Stavba	VŠCHT Praha – Rekonstrukce excelentních laboratoří	
Část	D.1.4.4.b1 – SSK	
Zpracoval	XXXXX	
<p>Odůvodnění, popis a technické řešení změn</p> <p>Na žádost investora bude realizována nová trasa optických kabelů z data centra do nového nástěnného rozváděče v místnosti B3-310. Rozváděč je dodávkou investora.</p> <p>V soupisu prací je odečtena metalická trasa kabelu UUTP z důvodu zkrácení tras k zásuvkám z rozvaděče v nové poloze.</p>		
Vliv na dopracování PD <i>(ANO/NE, kdo dopracuje, v jaké podrobnosti atp.)</i>	NE	
Dopad do smluvní ceny	CELKEM	59 256,74 Kč bez DPH
Dopad do smluvních termínů <i>(Vliv na harmonogram, termíny milníků, konečný termín)</i>	Dopad na termíny stavby Komentář:	ANO / NE
Přílohy <i>(soupis prací, zákres prací, fotodokumentace, zaměření...)</i>	1. Oceněný soupis prací, dodávek a služeb	
Schválil za zhotovitele		
XXXXX	Dne	Podpis
Schválil za TDS		
XXXXX	Dne	Podpis
Schválil za GP

Akce: VŠCHT Praha – Rekonstrukce excelentních laboratoří

Změnový list: 22 - doplnění ocelových konstrukcí pro VZT

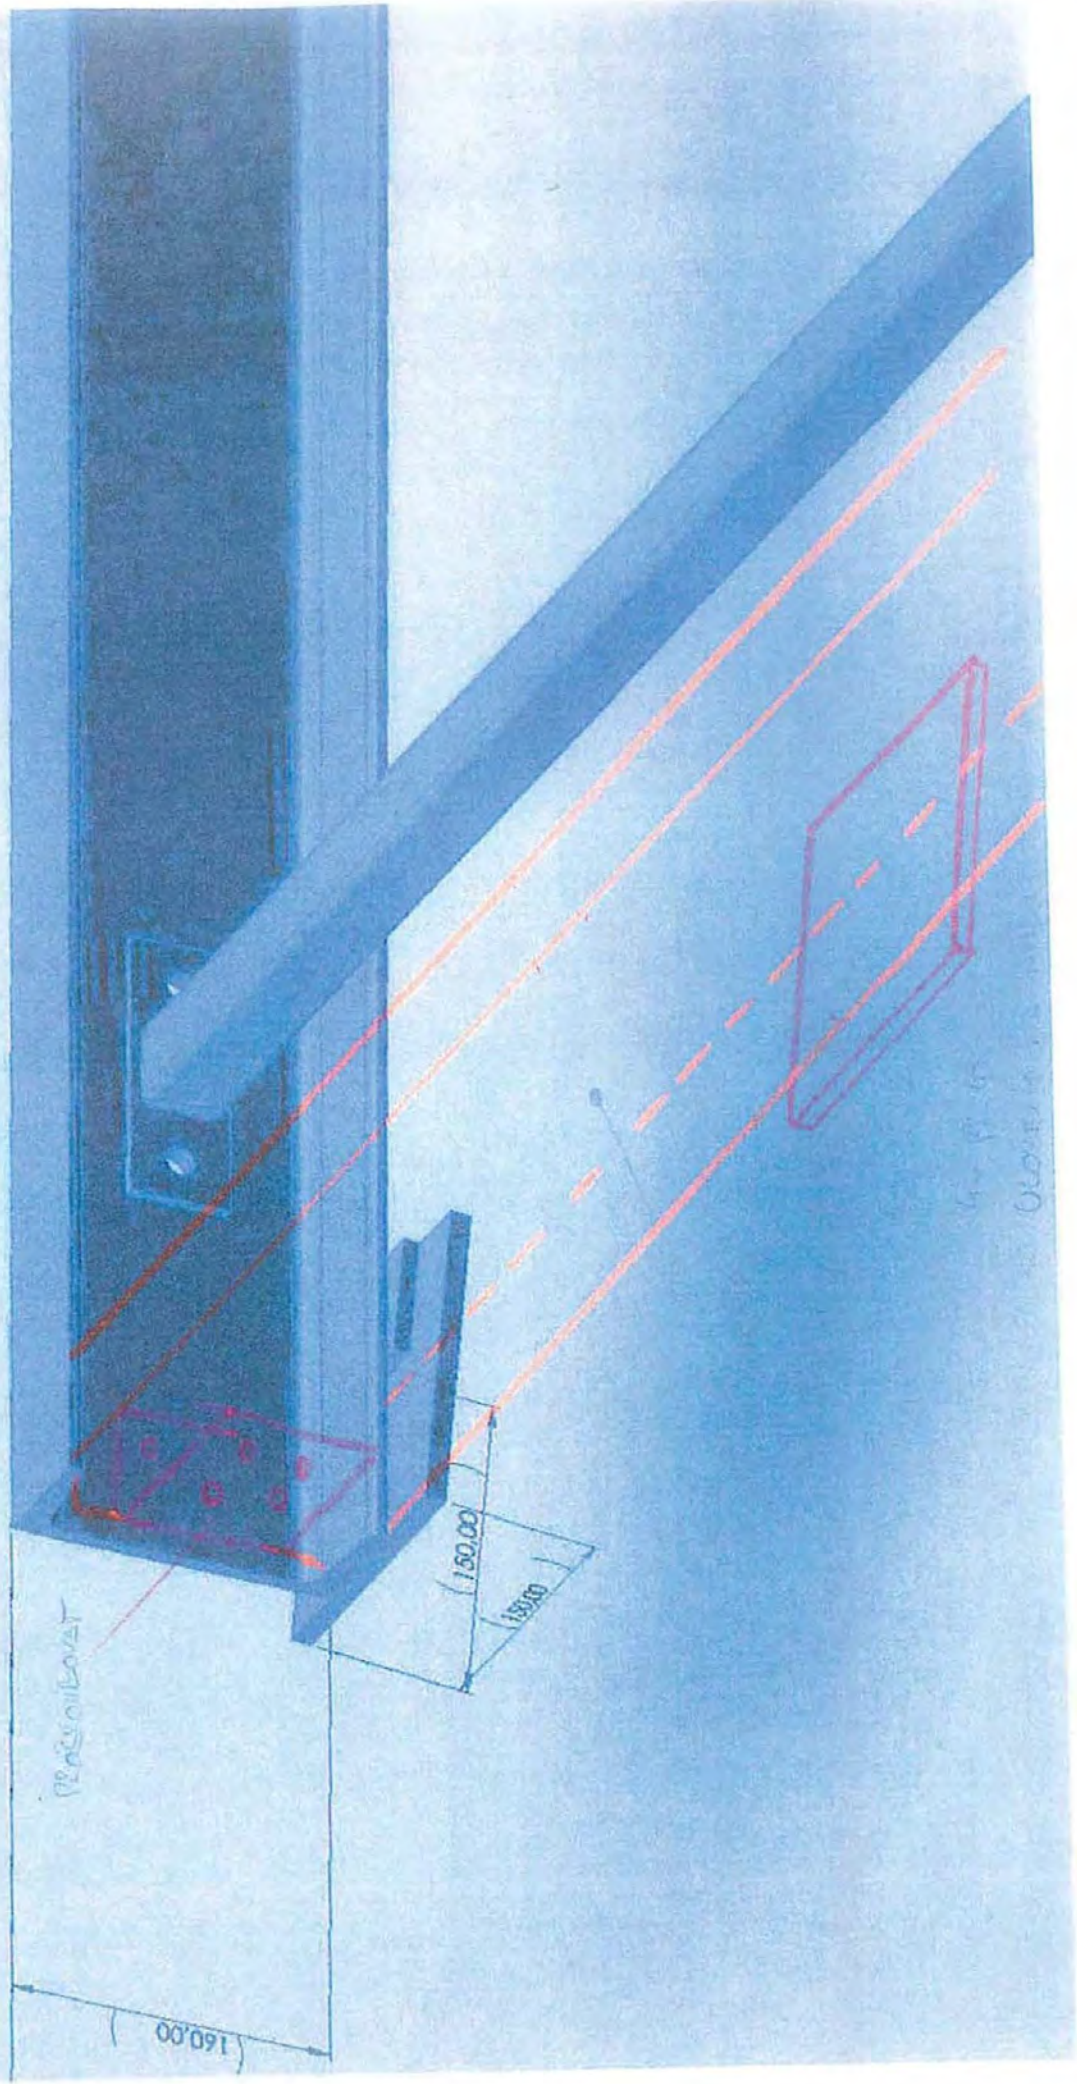
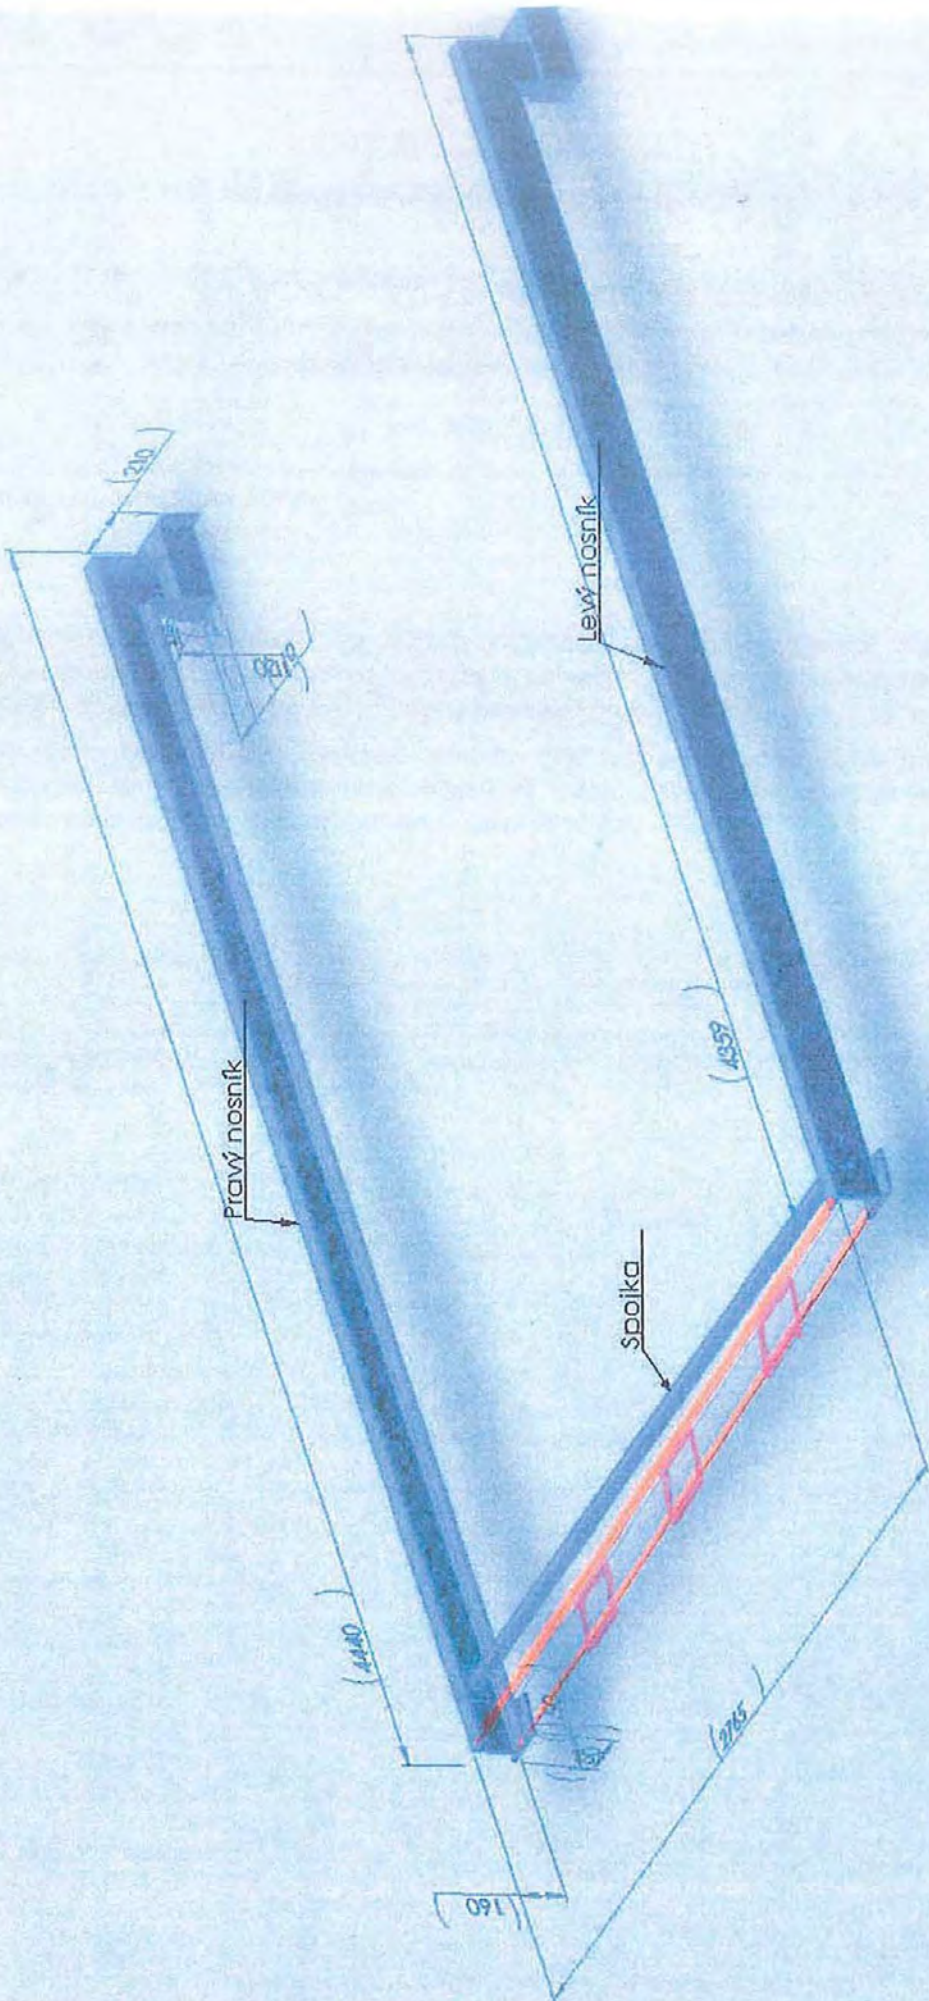
Stavba	VŠCHT Praha – Rekonstrukce excelentních laboratoří	
Část	Vzduchotechnika	
Zpracoval	XXXXX	
Odůvodnění, popis a technické řešení změn		
<p>Na stavbě dohodnuto, že podpora jednotky chiller musí mít lepší roznesení zatížení do ploché střechy. Řešení v příloženém schématu bylo projektantem i technickým dohledem stavebníka odsouhlaseno. Konstrukce pro chiller umístěná v exteriéru na ploché střeše bude žárově zinkovaná.</p> <p>Vzduchotechnická jednotka VZT20 v části nad vstupními dveřmi do místnosti B2-151 svým zatížením ohýbala nosnou ocelovou konstrukci nad staticky povolený průhyb. Bylo nutné ocelovou konstrukci doplnit o další svislý sloup s vodorovnými nosníky. Kce bude natřena světle šedou RAL 7035.</p>		
Vliv na dopracování PD <i>(ANO/NE, kdo dopracuje, v jaké podrobnosti atp.)</i>	NE	
Dopad do smluvní ceny	CELKEM	61 145,51 Kč bez DPH
Dopad do smluvních termínů <i>(Vliv na harmonogram, termíny milníků, konečný termín)</i>	Dopad na termíny stavby Komentář:	ANO / NE

Změnový list: 27 - ležaté potrubí v kolektoru

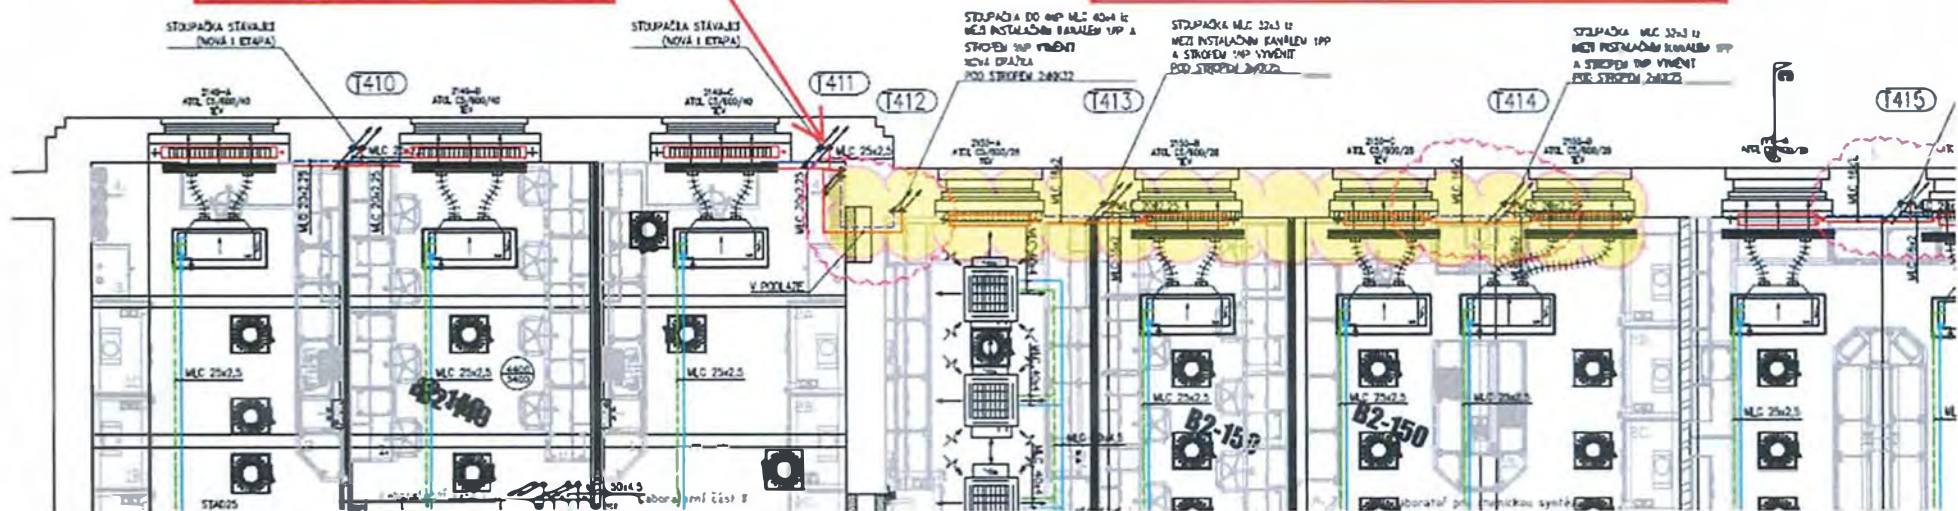
Stavba	VŠCHT Praha – Rekonstrukce excelentních laboratoří	
Část	D.1.4.2 UTCH	
Zpracoval	XXXXX	
Odůvodnění, popis a technické řešení změn		
<p>Při realizaci bylo zjištěno, že výkaz výměr nezahrnoval propojení nového stoupačického potrubí ÚT na stávající ležaté rozvody v kolektoru. Po projednání varianty nového ležatého potrubí a varianty napojení do stávajícího, bylo na kontrolním dni zvoleno napojení do stávajícího rozvodu s případnou potřebnou opravou.</p> <p>Při napojování nových stoupaček na stávající ležatý rozvod, byl zjištěn chybějící rozvod ležatého stávajícího potrubí u stoupačky č. T413, T414. Kde nebylo možné stoupačky napojit na stávající rozvod. Z tohoto důvodu byl navržen nový rozvod projektantem xxxxx zasláný emailem dne 30.8.2021</p>		
Vliv na dopracování PD <i>(ANO/NE, kdo dopracuje, v jaké podrobnosti atp.)</i>	NE	
Dopad do smluvní ceny	CELKEM	78 928,68 Kč bez DPH
Dopad do smluvních termínů <i>(Vliv na harmonogram, termíny milníků, konečný termín)</i>	Dopad na termíny stavby	ANO/ NE

T411-Zde
ZLINSTAV končí
svoji etapu viz. foto
DSC_4498

T413, T414 nelze nyní napojit
foto č. DSC_4499,DSC_4502

Změnový list: 28 PBŘ VZT půda

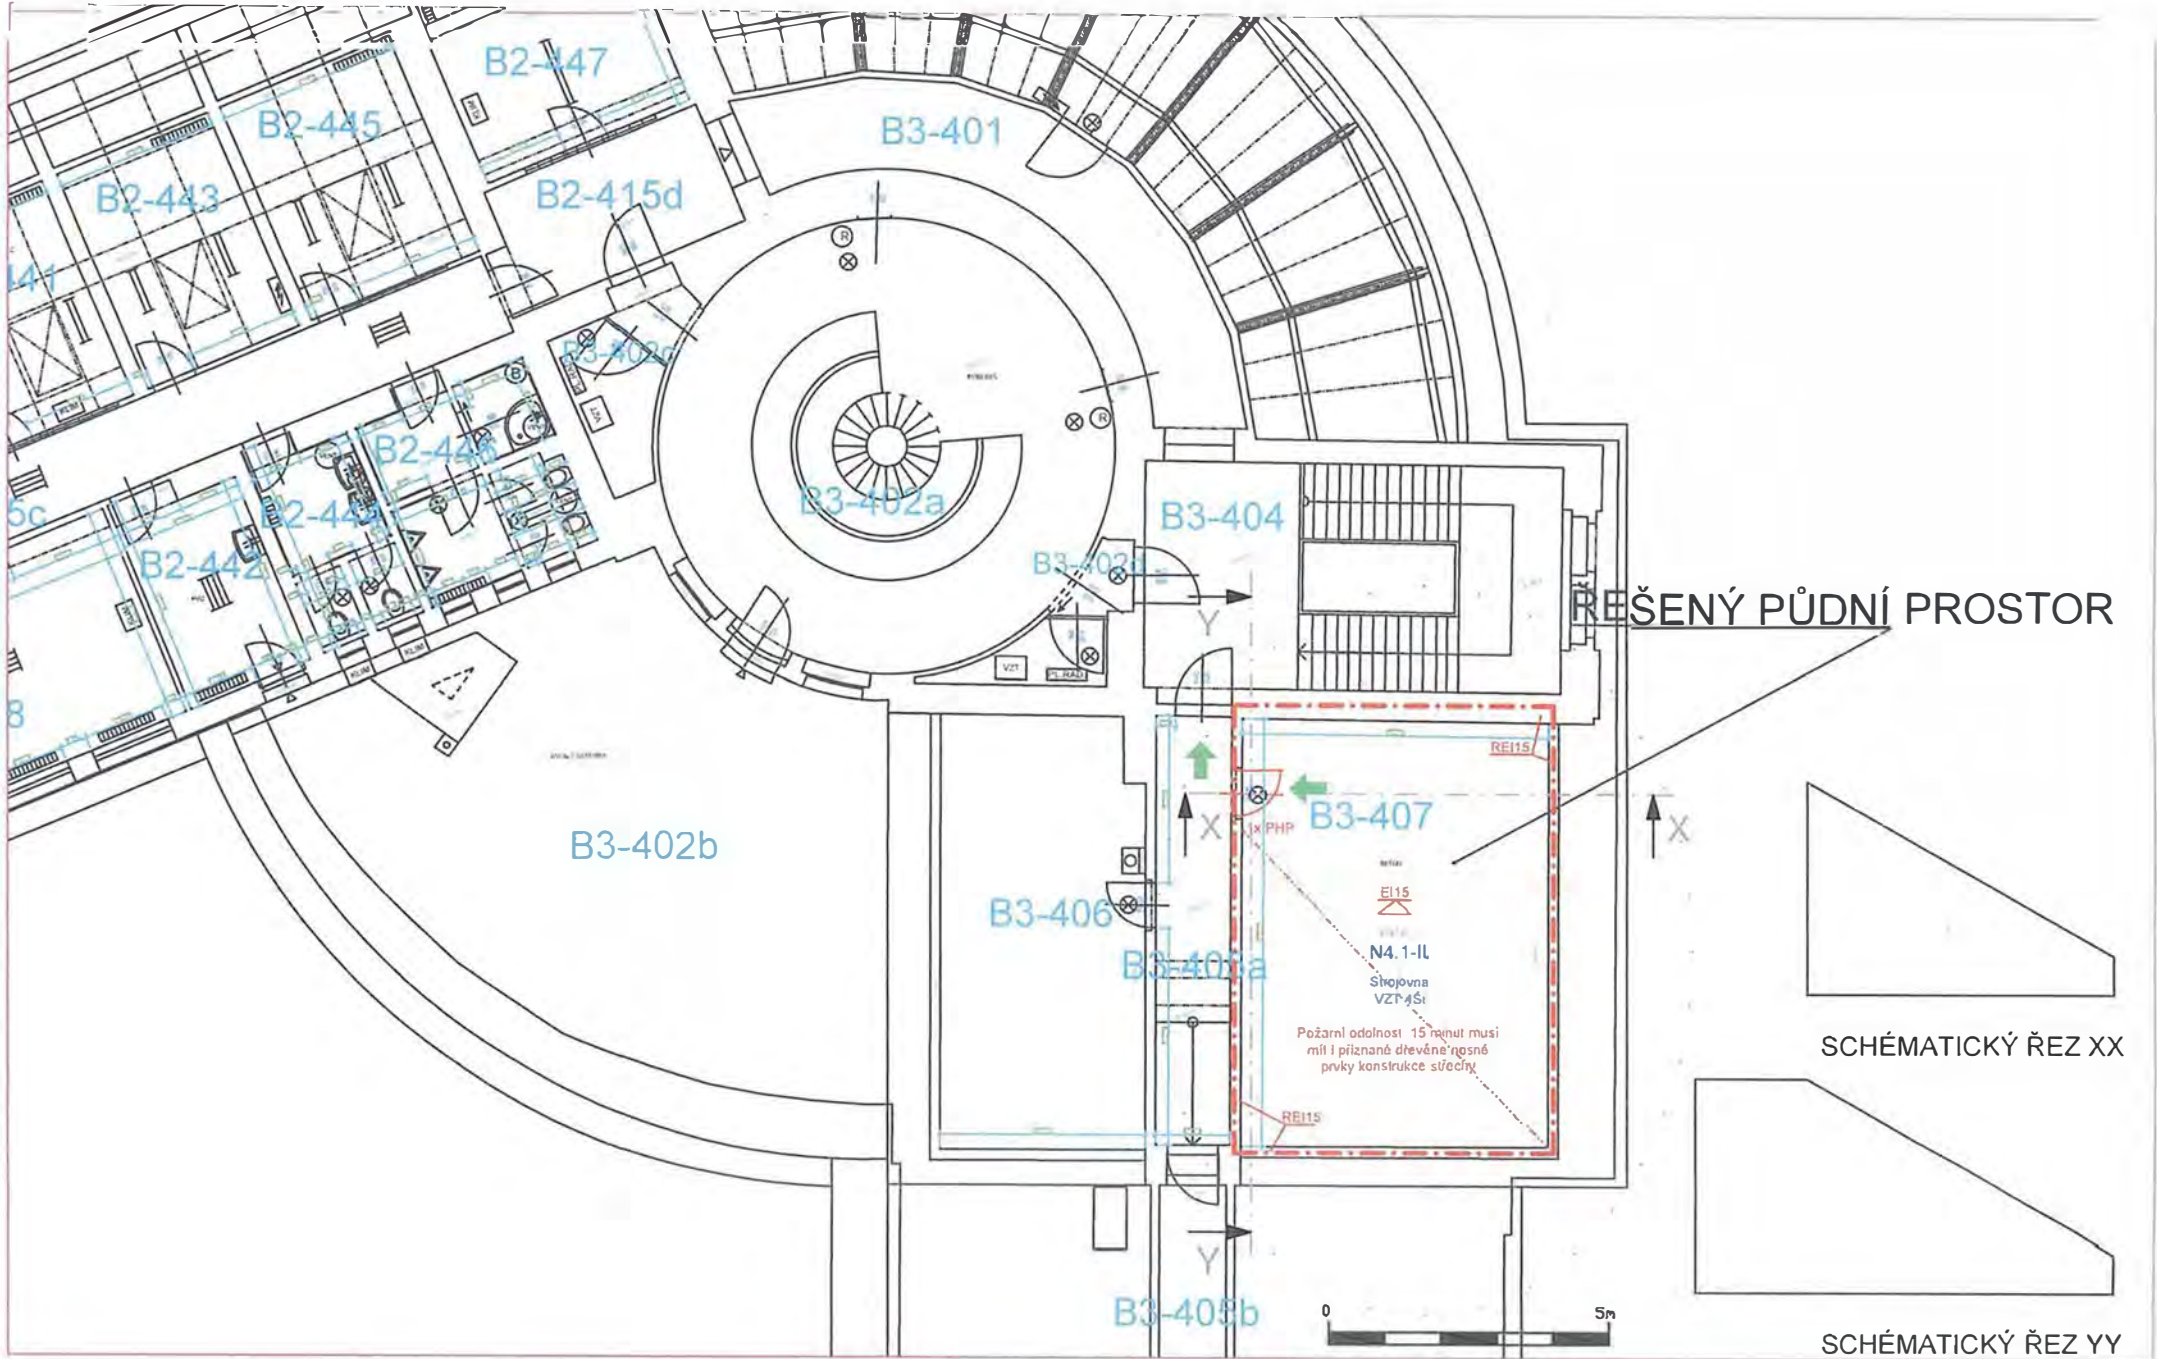
Stavba	VŠCHT Praha – Rekonstrukce excelentních laboratoří	
Část	A01 – Nové konstrukce a opravy + EPS	
Zpracoval	xxxxx	
Odůvodnění, popis a technické řešení změn		
<p>Po konzultaci investora s projektantem požárně bezpečnostního řešení celého komplexu budov VŠCHT bylo rozhodnuto, že vzhledem ke novelizaci norem PBŘ je nutné místnost na půdě, kde je umístěna jednotka vzduchotechniky řešit jako samostatný požární úsek se všemi náležitostmi. Projektantem xxxxx byl zpracován doplněk projektu PBŘ, podle kterého se úpravy provádějí. Bude zachován přístup ke střešnímu oknu a tím umožněno větrání místnosti.</p> <p>Dále byl investorem vznesený požadavek na změnu práškových hasicích přístrojů v laboratořích za sněhové CO₂, které při použití méně ničí citlivé laboratorní přístroje.</p> <p>V tomto změnovém listě jsou zahrnuty také prostupy prejzovou střechou včetně oplechování. Projekt počítal mylně se štítovou stěnou v místě valbové střechy.</p> <p>V souvislosti se vznikem nového požárního úseku ve strojovně VZT je nutné připojit nově místnost na EPS a osadit automatický hlásič požáru.</p>

REI15
 N4.1-II
 Sňožovna
 VZT4Ši
 Požární odolnost 15 minut musí
 mít i příslušné dřevěné nosné
 prvky konstrukce sítěčny
 REI15
